OMGEVINGSVERGUNNING

voor uitvoeren van grondwerkzaamheden ten behoeve van de ontwikkeling van woongebied Middelsee. De aanvraag gaat over de locatie Middelsee en is geregistreerd onder nummer 11034042.

Reactie- en antwoordnota zienswijzen ontwerp-omgevingsvergunning voor het grondwerk ten behoeve van de ontwikkeling van het projectgebied Middelsee te Leeuwarden (11034042)

Afbeelding uit zienswijze

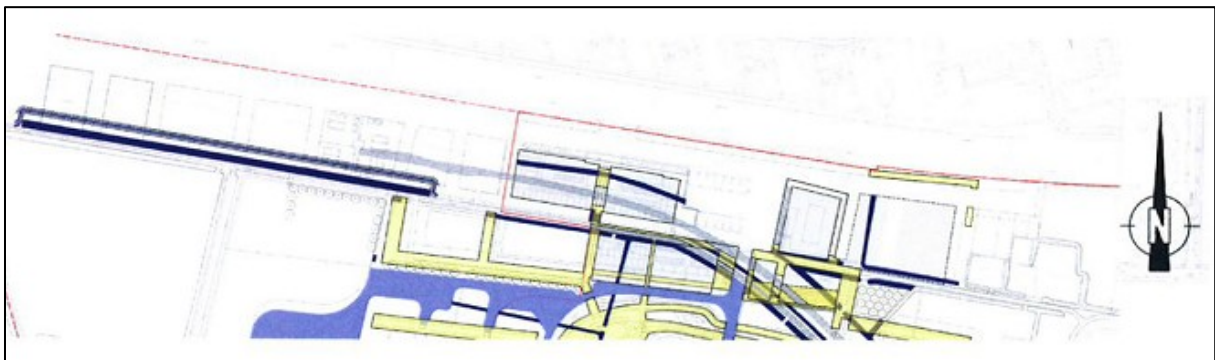
Reclamanten verzoeken de plannen te herzien alvorens over te gaan tot vaststelling. De aanvaardbaarheid van het project wordt niet aangetoond in de bij de aanvraag behorende ruimtelijke onderbouwing. Met name ten aanzien van de grote cultuurhistorische waarden in het gebied en de situering van de nieuwe infrastructuur is er strijd met een goede ruimtelijke ordening. Reclamanten geven aan dat de uit ca. 1275 daterende Boksumerdyk met bijbehorende parallelle sloten aan noord- en zuidzijde in het vigerende bestemmingsplan "De Zuidlanden, restgebied en omgeving" aangemerkt worden als cultuurhistorisch waardevol, welke behouden en beschermd dienen te worden. Helaas wordt er in het nieuwe bestemmingsplan Middelsee fase 1 alles behalve behoedzaam en beschermend mee omgegaan. In onderstaande afbeelding is een fragment van tekening "190627_135 MI 46 Vergunning" weergegeven. De donkerblauwe arcering betreft de te dempen sloten, waaronder diverse sloottrajecten parallel aan de Boksumerdyk. Deze sloten zijn als onderdeel van de Boksumerdyk als cultuurhistorisch waardevol aangemerkt. In het Masterplan d.d. 06-03-2018 is juist aangegeven dat met name de Boksumerdyk zorgvuldig ingepast en geconserveerd zal worden. Met het dempen van de parallelsloten wordt er fors afbreuk gedaan aan het cultuurhistorische karakter van de dijk. In het Masterplan wordt de dijk tevens als hoofddrager aangemerkt voor Havenstad. Reclamanten geven aan dat een respectvolle inpassing dan voorwaarde zou moeten zijn, waarbij de bijhorende parallelle dijksloten worden gehandhaafd.

De Boksumerdyk is een belangrijke historische structuur in het Middelzeegebied. Deze dijk is cultuurhistorisch waardevol wegens zijn ouderdom (aangelegd in de 13e eeuw), de zeldzaamheid (er waren slechts enkele wegen van oost naar west dwars door de voormalige Middelzee) en zijn gaafheid (qua lengte is hij nog bijna helemaal aanwezig). Om deze redenen is de Boksumerdyk inclusief de naastliggende sloten met de dubbelbestemming Waarde-Cultuurhistorie opgenomen in het bestemmingsplan.

Bij het ontwerp voor de nieuwe stadswijk Middelsee is de Boksumerdyk als waardevolle historische structuur meegenomen. Desondanks is het noodzakelijk enkele sloten ervan te dempen of te vergraven. Naar aanleiding van de ingebrachte zienswijze zal er ten opzichte van de tekening bij de

ontwerp omgevingsvergunning een wijziging doorgevoerd worden. Er zullen minder sloten worden gedempt.

Figuur uit zienswijze

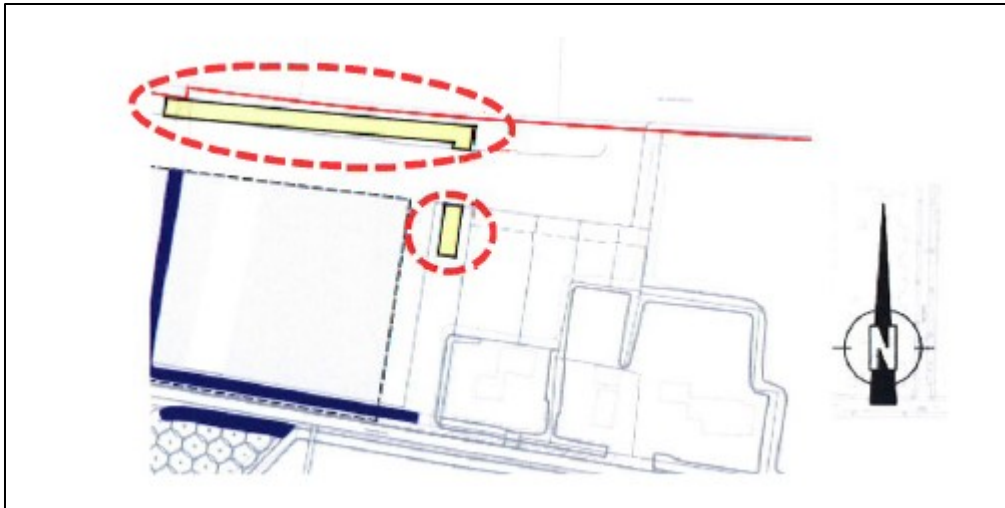
In onderstaande afbeelding is een fragment van de aanlegtekening weergegeven. De gele arcering betreft het aanbrengen van voorbelasting, de rood omcirkelde voorbelastingen hebben geen enkele relatie met de toegekende bestemmingen / functies in het ontwerpbestemmingsplan. Uitvoering is zowel in het kader van het huidig bestemmingsplan als het ontwerpbestemmingsplan onaanvaardbaar.

Op bovenstaande figuur uit de zienswijze zijn twee gebieden omcirkeld. Het meest noordelijke gebied is een voorbelasting van een kade en een kabel- en leidingenstrook. Het zuidelijker gelegen gebied is een voorbelasting ten behoeve van nutsvoorzieningen (deel van de leidingenstrook). Beide functies passen binnen de aan die gronden toegekende bestemmingen zoals voorzien in het vast te stellen bestemmingsplan.
